改善箇所説明図

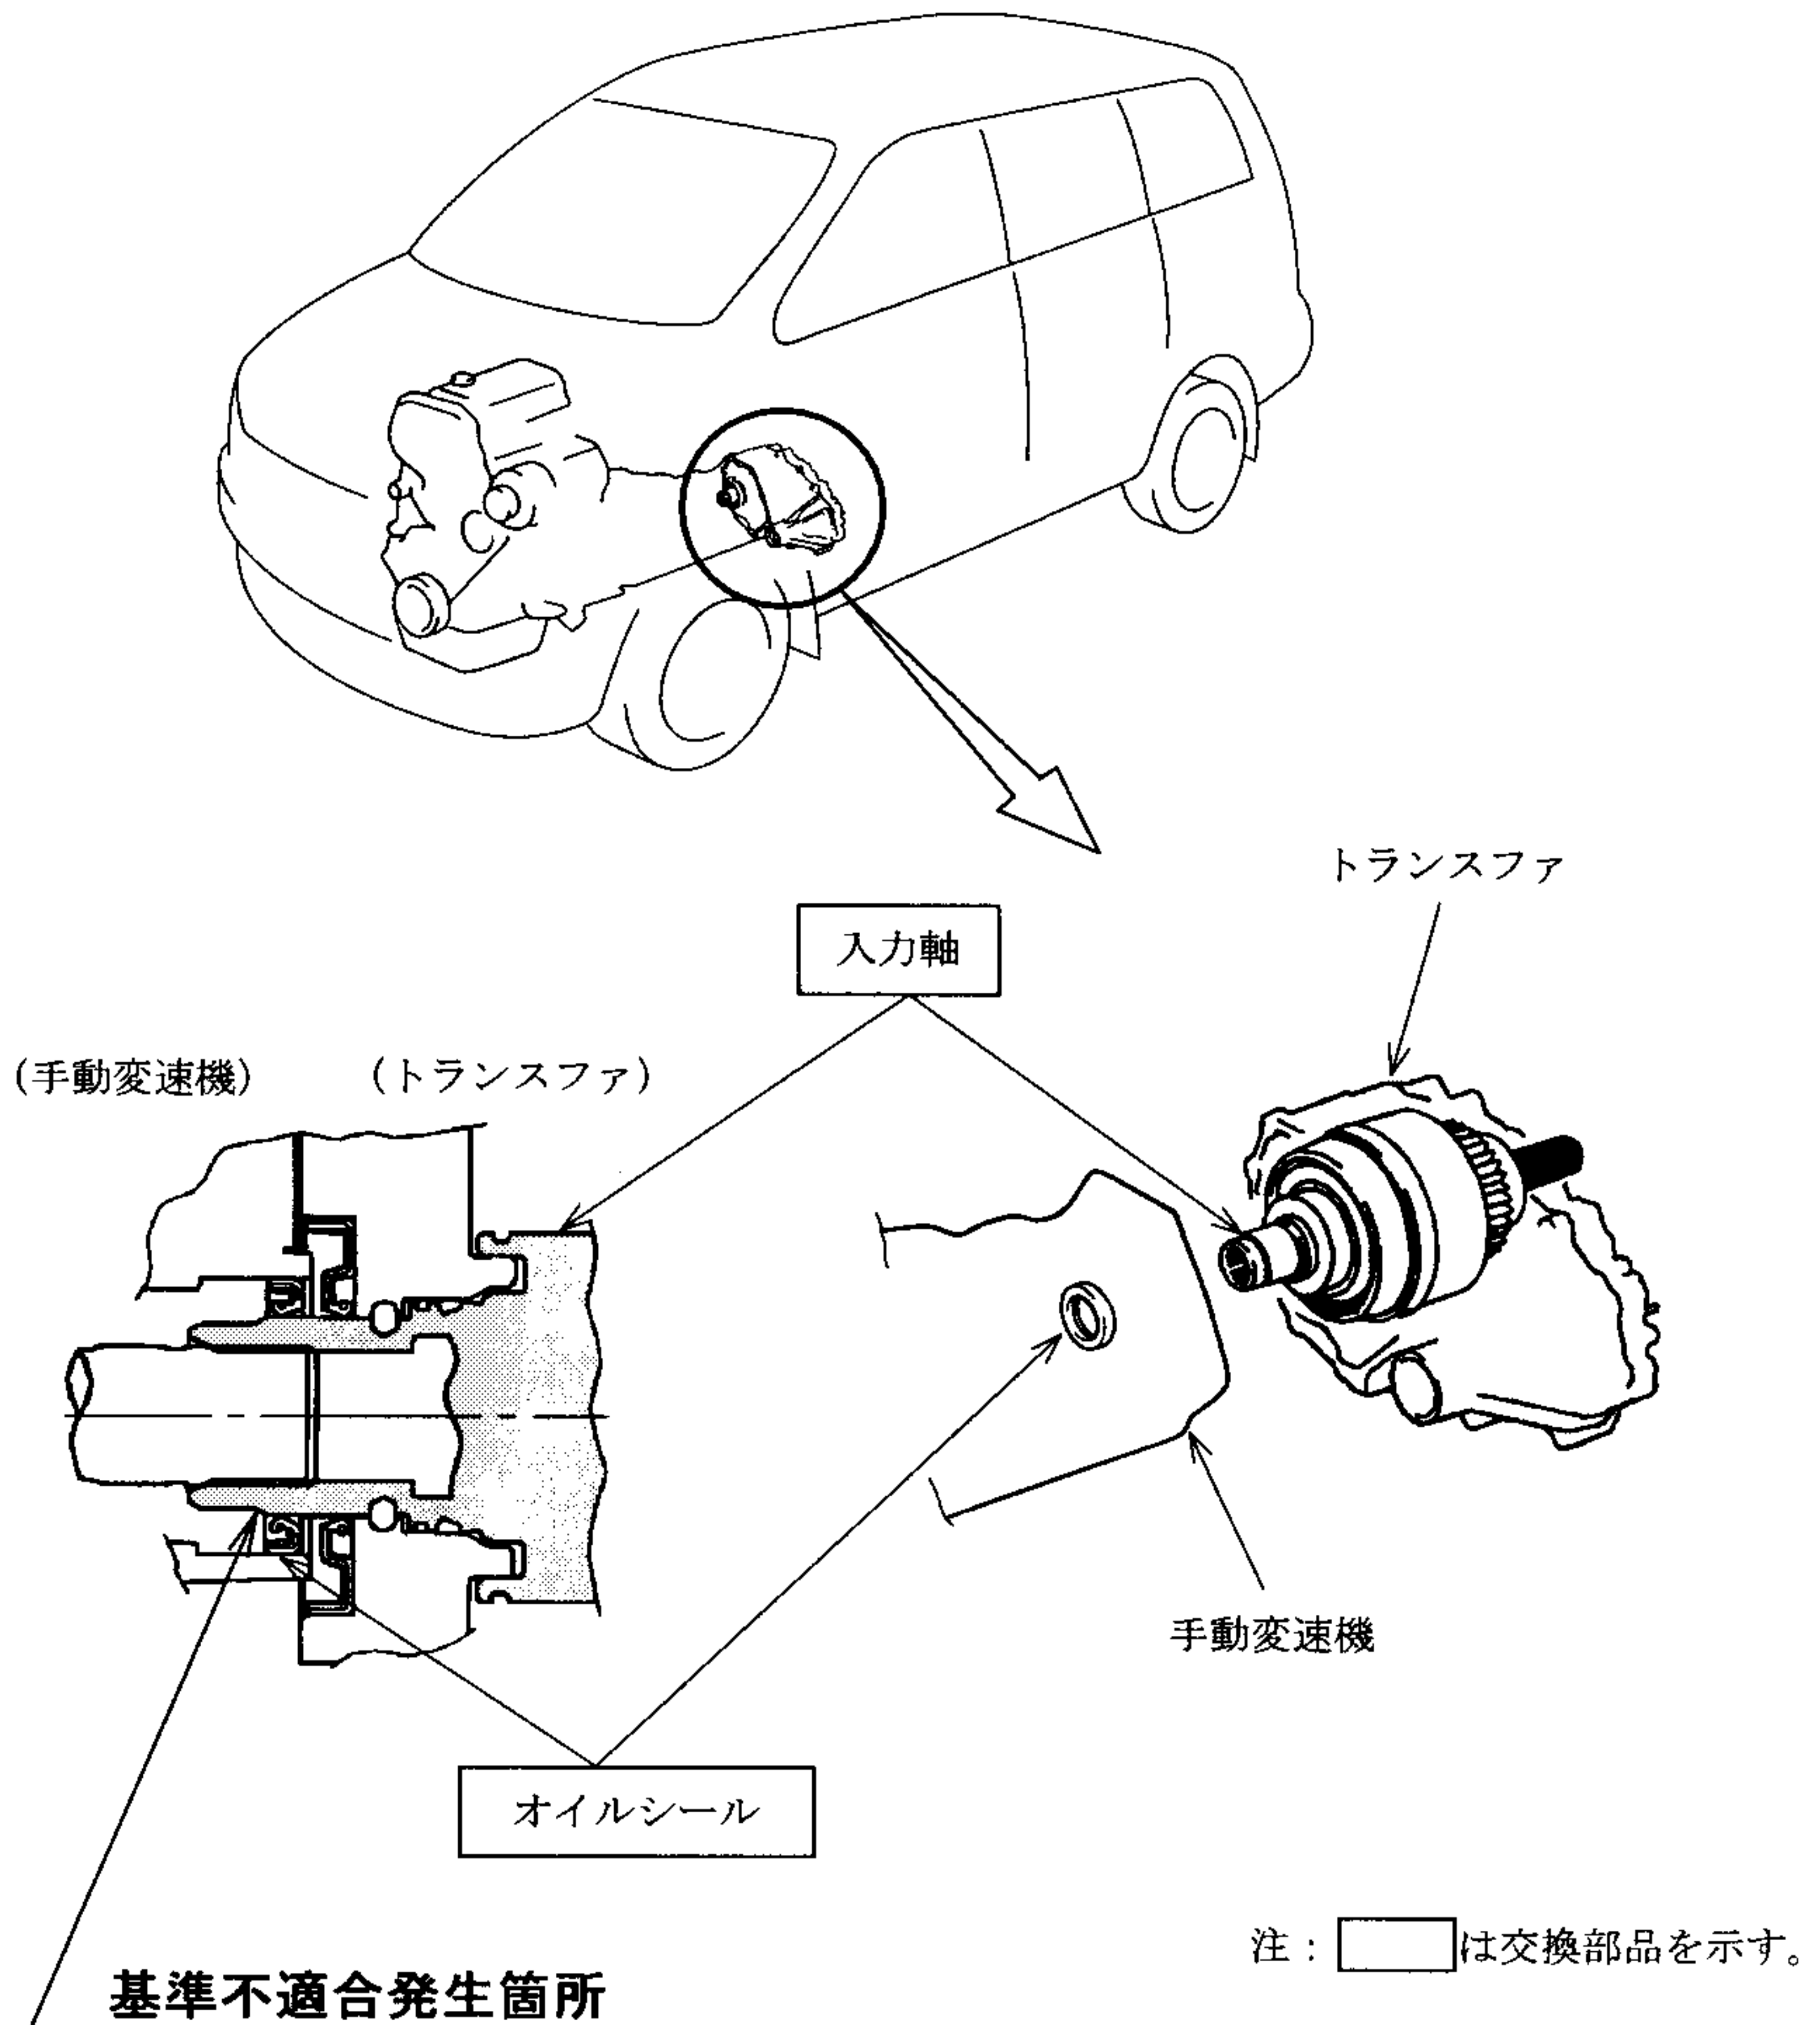
基準不適合発生箇所

四輪駆動車用トランスファ（副変速機）の入力軸の加工が不適切なため、接続している手動変速機のオイルシール部にシール不良が発生することがある。そのため、手動変速機から潤滑油が漏れ、そのまま使用を続けると、歯車が損傷して異音が発生し、最悪の場合、走行できなくなるおそれがある。

改善の内容

全車両、当該トランスファの入力軸と手動変速機のオイルシールを良品と交換する。

識別：改善済車両にはエンジンルーム内の車台番号打刻位置の左側に黄色ペイントを塗布する。
